Ministero dell'Ambiente e della Sicurezza Energetica

Commissione Tecnica PNRR - PNIEC

Parere n. 119 del 19/01/2023

Progetto: ID 7737	<i>Istruttoria Valutazione Impatto Ambientale</i> Progetto per la costruzione ed esercizio di un Impianto agrofotovoltaico e relative opere di connessione della potenza di 20 MW in agro di Tolve (PZ)
Proponente	Milano Energy S.R.L.S.

Figura 12. Impianti agrivoltaici in corso di istruttoria tecnica CTPNRR-PNIEC nell'area vasta di raggio 5km

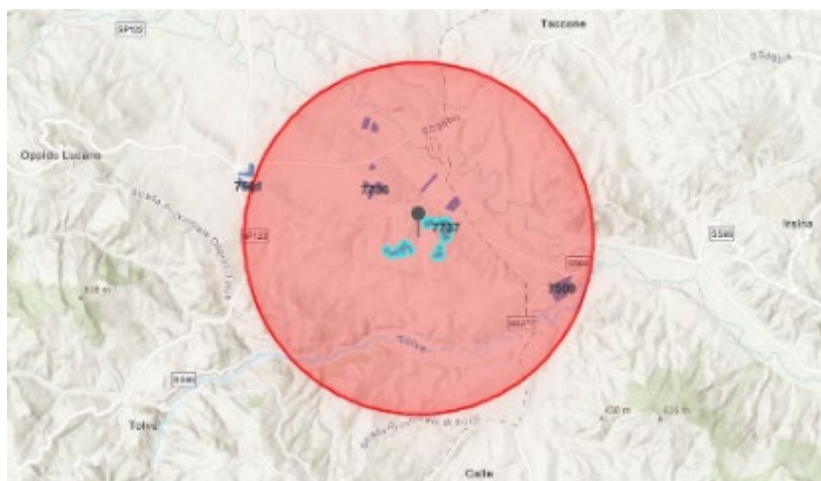
Da una verifica d'ufficio è stato invece possibile verificare che nell'area insistono altri impianti agrivoltaici di cui il SIA omette ogni menzione.

Ad esito dell'analisi documentale e delle verifiche effettuate, la Commissione valuta che a titolo di compensazione degli impatti cumulativi, sulle componenti Suolo, Biodiversità e Paesaggio, dovuti alla possibile presenza di altri impianti FER, per un eventuale esito positivo delle procedure VIA in corso, il progetto debba essere integrato con misure specifiche descritte nella Condizione ambientale n. 1.

Figura 1 - stralcio Elaborato A13.12a Carta dei vincoli Dlgs 42/2004

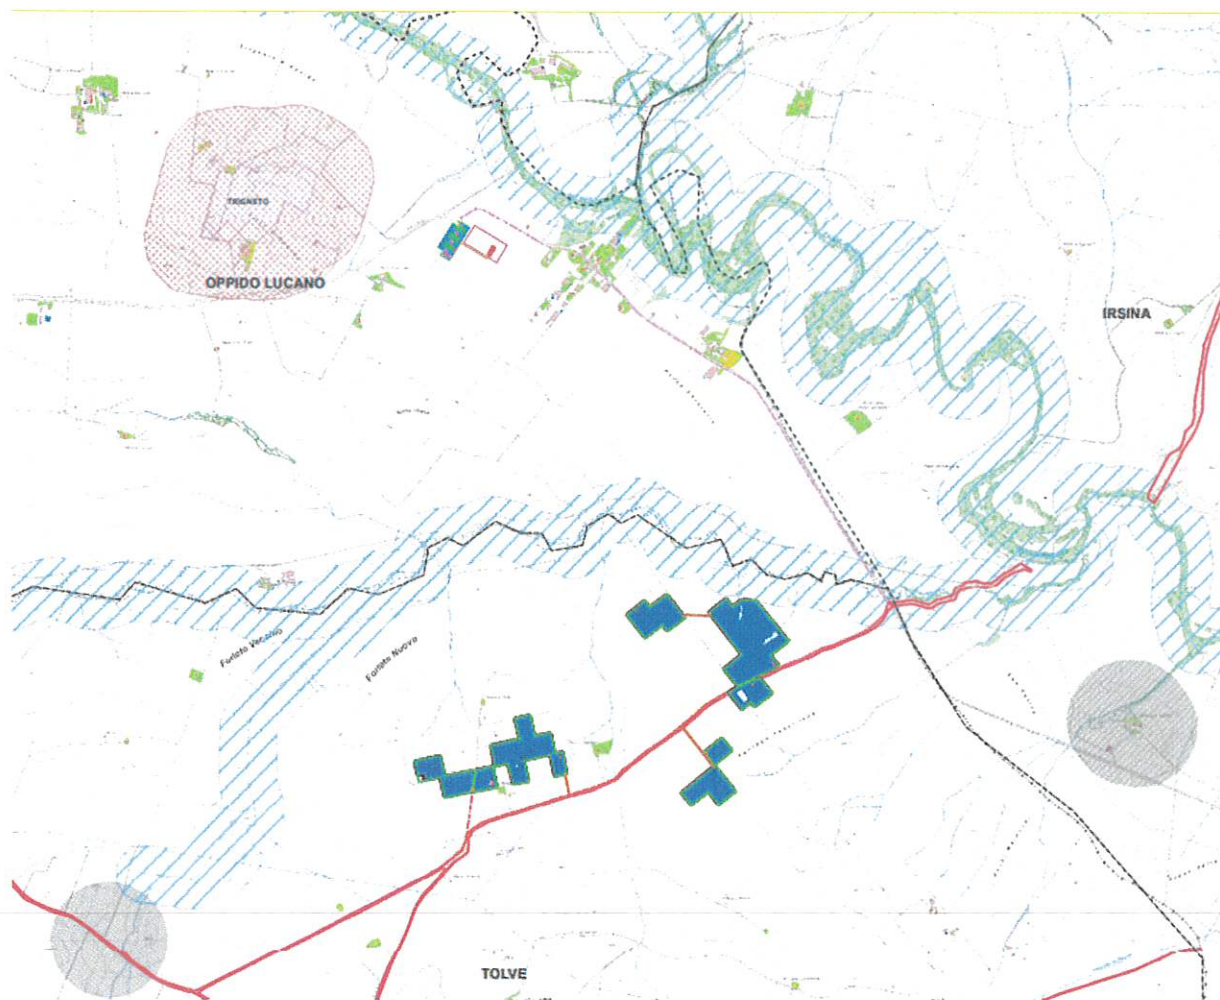
Nell'area dell'impianto in esame (considerando il buffer di 5 km) sono stati censiti *n. 55 siti, noti in letteratura* da precedenti indagini topografiche dirette ed indirette sul territorio, come indicato nella ViArch (A4_Relazione Archeologica). Inoltre, i siti indicati con i nn. 41, 1, 42, 2 risultano in prossimità delle aree di impianto nel Comune di Tolve, mentre i siti nn. 7, 36, 37, 38, 39, 6, 34, 35 in prossimità della Stazione Elettrica di connessione nel Comune di Oppido Lucano (PZ);

Figura 2 - stralcio Elaborato A13.13a Carta delle Aree LR54_2015

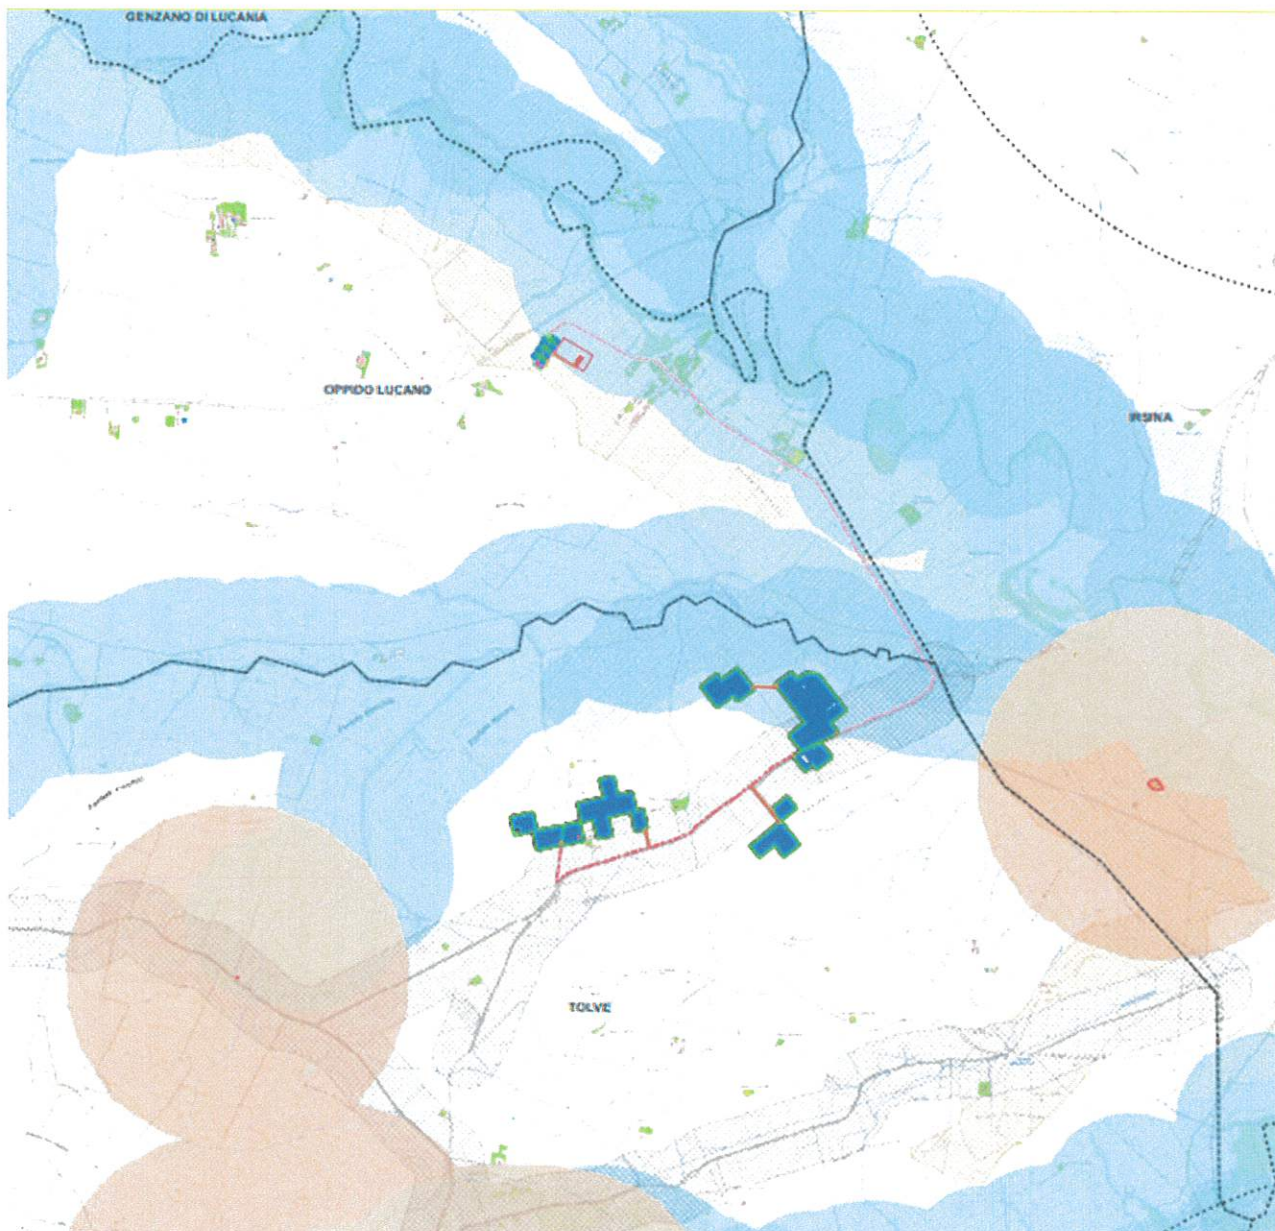
CONSIDERATO, inoltre che, il progetto interferisce anche con le fasce di rispetto previste dalla L.R. 54/2015, ovvero:

- buffer di 1 km dalle aree archeologiche;
- buffer da 301 m a 1 km dai beni monumentali esterni ai centri urbani;
- buffer di 3 km dai centri urbani;

- buffer di 5 km dai centri storici intesi come zona A ai sensi del D.M. 1444/68 prevista nello strumento urbanistico comunale vigente;
- buffer di 300 m dai tratturi – *interferenza diretta*;
- buffer di 150-500 m da fiumi, torrenti, corsi d'acqua (Beni di cui all'art. 142 c. 1 lett. c del D.Lgs. 42/2004) - *interferenza diretta*;

Figura 3 – Mappa degli impatti cumulativi

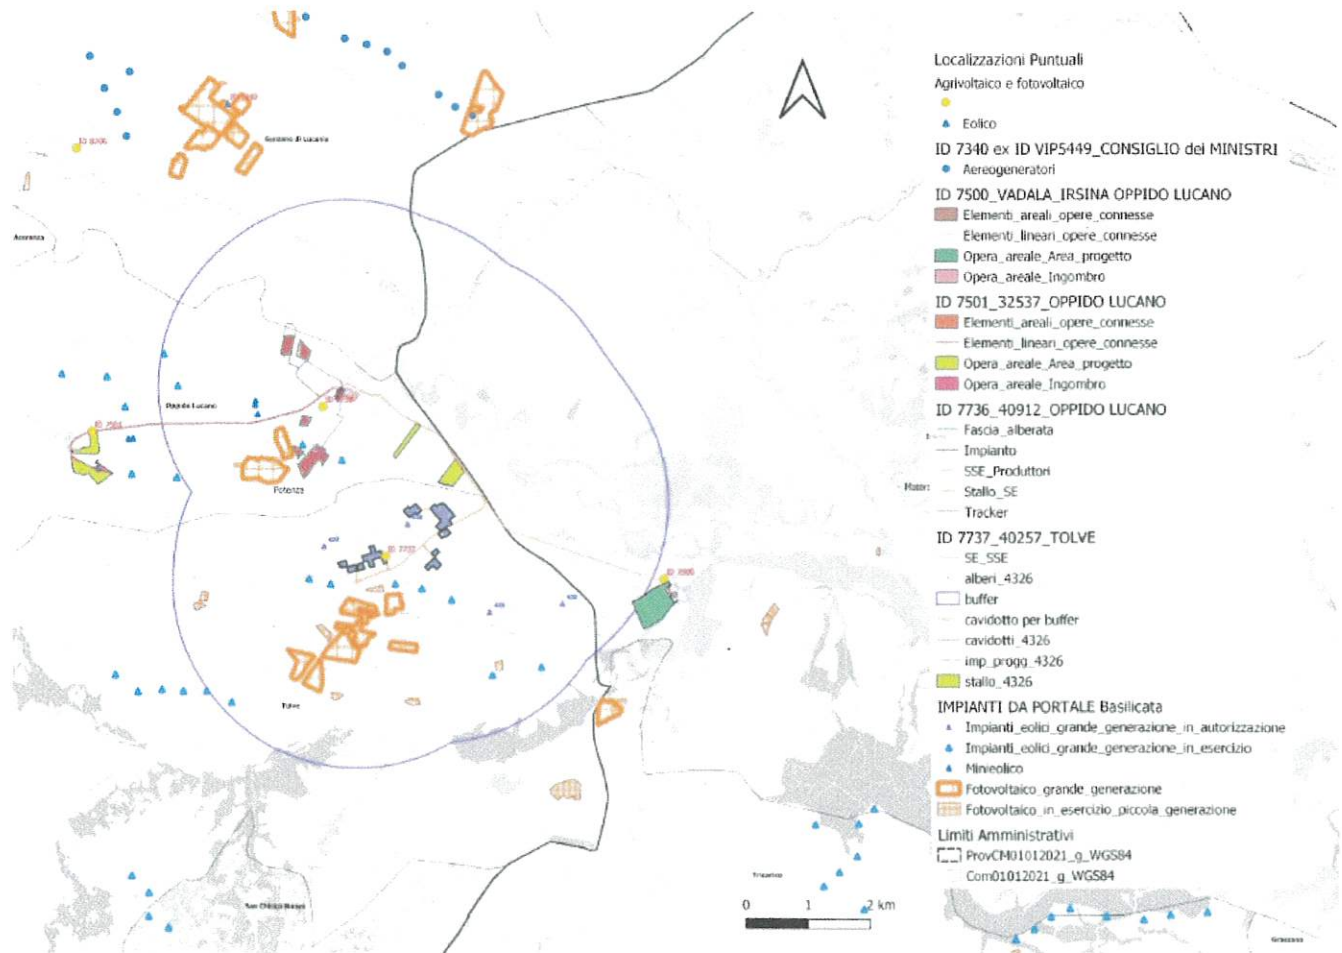
VALUTATO che, come si evince dalla mappa degli impatti cumulativi sopra riportata, il contesto di riferimento è ampiamente compromesso dalla presenza di impianti FER esistenti ed in corso di autorizzazione e che, di conseguenza, la realizzazione di un parco fotovoltaico di ben 24,5 ha costituirebbe un ulteriore elemento detrattore del paesaggio;
